Département du Puy-de-Dôme  
Installations Classées pour la Protection de l'Environnement  
**Société Aubert & Duval – Commune des Ancizes**  
Rapport de l'inspection de l'inspection des installations classées

**Objet :** Porter à connaissance du 18 juin 2025 – Implantation d'un four de refusion sous vide  
Porter à connaissance du 7 janvier 2026 - Implantation d'un four de traitement thermique vertical  
**P.J. :** projet de courrier préfectoral

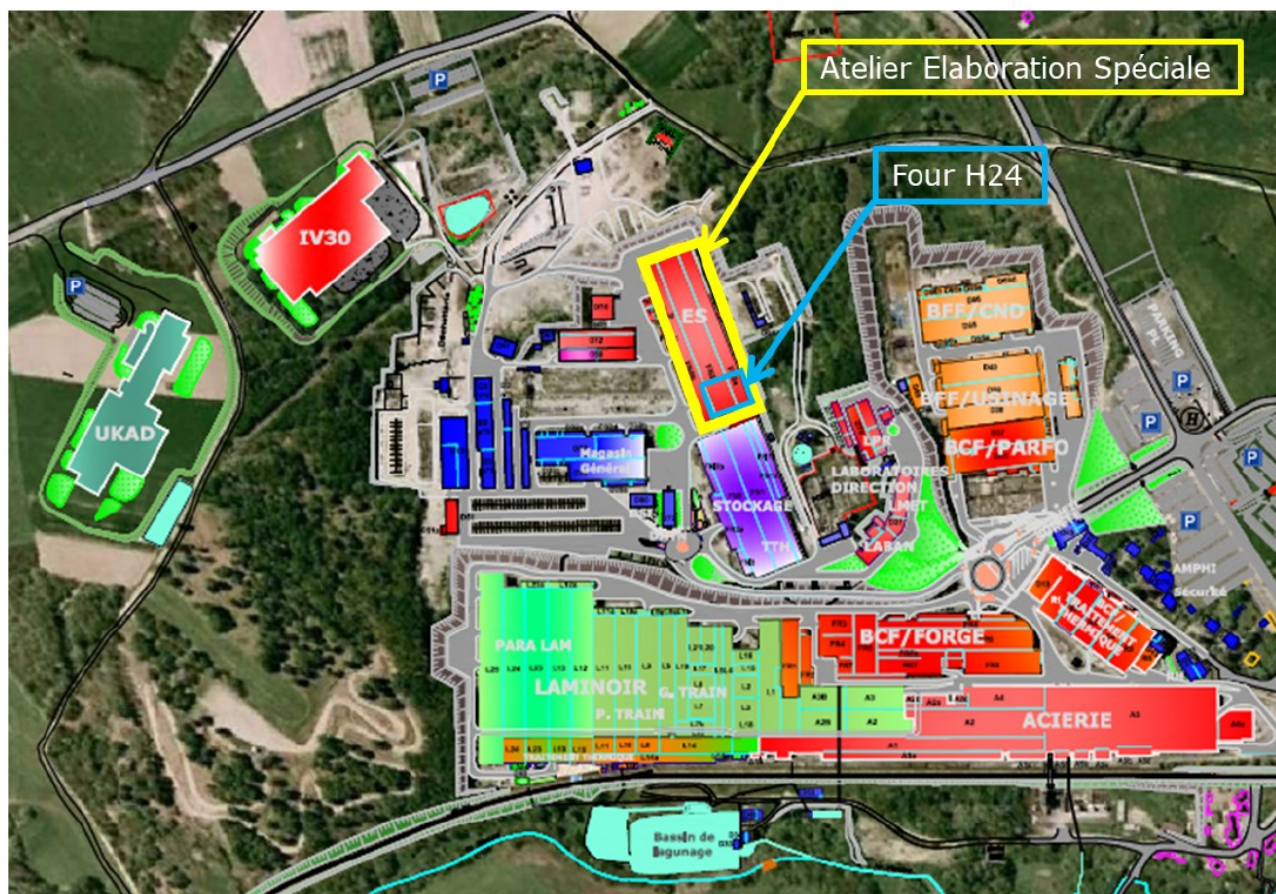
Un nouveau four de refusion, renommé H24, est projeté dans un atelier déjà existant « Élaboration Spéciale » qui dispose déjà de 5 fours de refusion catégorisés comme « Gros Vars » (H20, H25, H26, H27 et H30). Le four H24 d'une capacité maximale de 36 tonnes va permettre l'élaboration de lingots de 20 tonnes maximum (soit 4 lingots par semaine et 4000 tonnes par an).

La refusion sous vide (ou VAR) qui sera réalisée par ce four H24 permet d'affiner la structure de l'alliage et d'en améliorer l'homogénéité. Les électrodes utilisées sont préalablement élaborées dans la partie aciérie classique (à air) ou par le four IV30 du site des Ancizes.

Actuellement, aucun four ne permet de soutenir la montée en charge pour servir les besoins en lingots pour les marchés aéronautiques. Le nouveau four est donc nécessaire et viendra en lieu et place du four H17 et ses annexes (y compris la TAR) qui ont été démantelés (sans modification du bâtiment ou nouvelle construction).

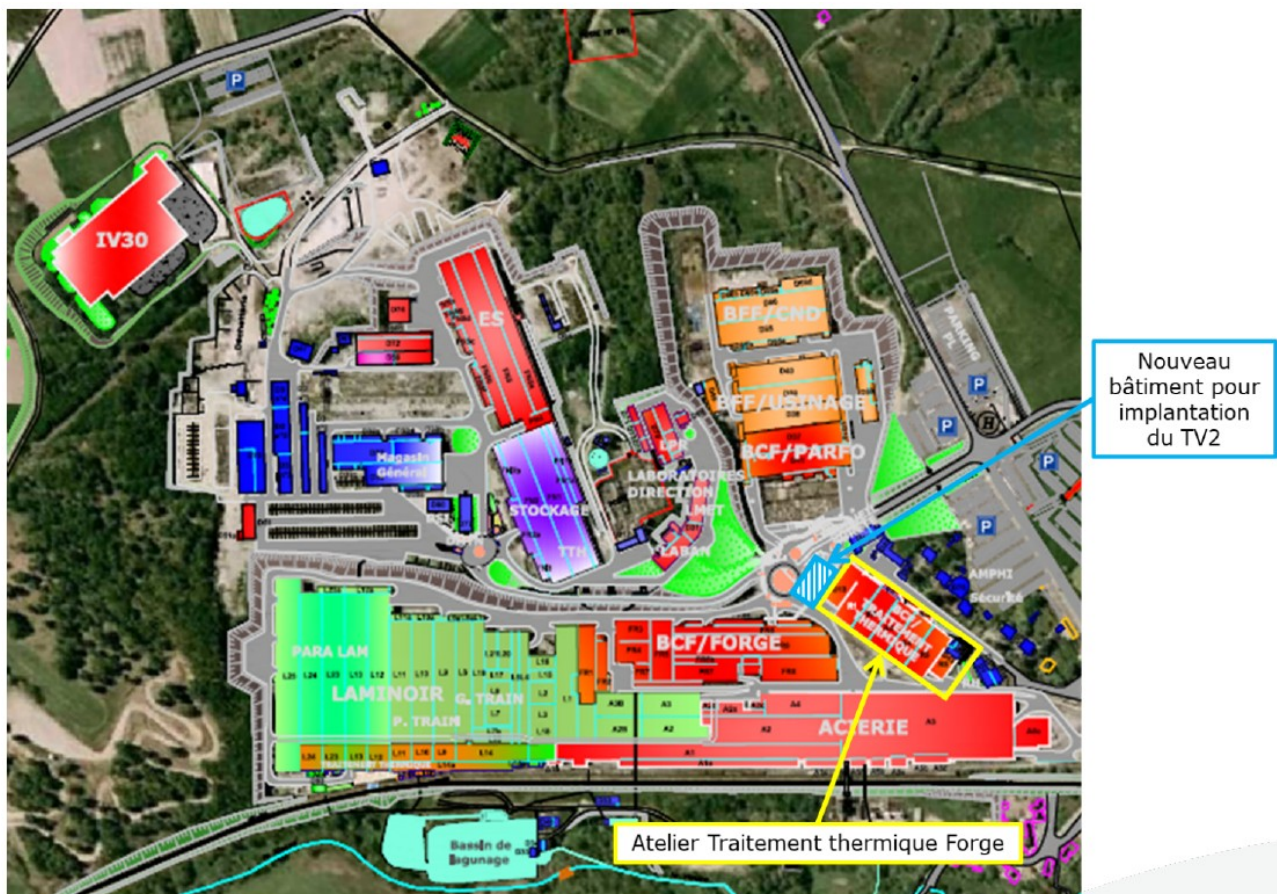
Suite à de nombreuses contraintes, le nouveau four électrique de traitement thermique vertical d'une puissance de 580 kW, renommé RV2, sera implanté dans un nouveau bâtiment accolé au bâtiment R0 de l'atelier traitement thermique Forge accueillant le four TV1 afin de mutualiser certains outillages et simplifier la logistique. Il est estimé une production de 450 pièces par an pour les deux fours TV1 et TV2.

Le four TV2 sera installé dans une fosse en béton de 10,5 m x 7,8 m et de 8 m de profondeur.
